Afastamento das torres para os taludes

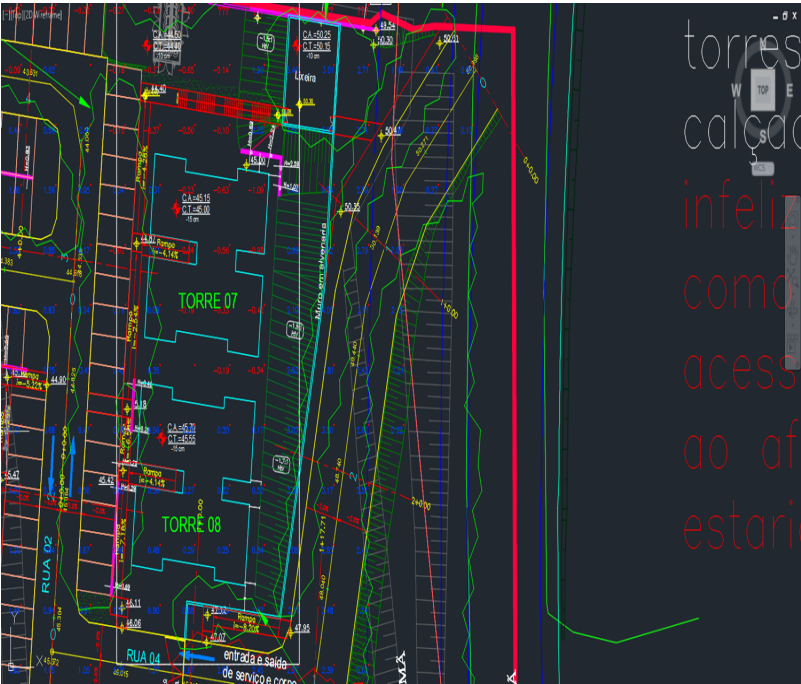
Vamos ter q rever essas torres e essa frente, elas ficaram enterradas, o problema é que na torre 7 o desnível chega a 5m e não temos afastamento suficiente do pé do talude. Se angulo do talude for < 45 graus, o afastamento deve ser de 2,5m. Pelas minhas contas deu 34 graus. as torres precisam ser afastadas 1m, vão ficar coladas na calçada.

Ações	Descrição	Data Ação	Novo Vencimento	Responsável	Realizado por
	Resposta Morar: Como falamos temos casos que infelizmente não é possível desenterrar a torre por completo como esse exemplo, logo precisamos foca no ajuste do acesso e atender ao mínimo exigido pela CEF em relação ao afastamento do talude. Avaliar com Jesus se o cálculo estaria certo e vamos afastar sem comentários	2021-09-29T15:54:50+00:00		coordenacao@chaconengenharia.com	coordenacao@chaconengenharia.com
		2021-09-29T15:53:11+00:00		coordenacao@chaconengenharia.com	coordenacao@chaconengenharia.com
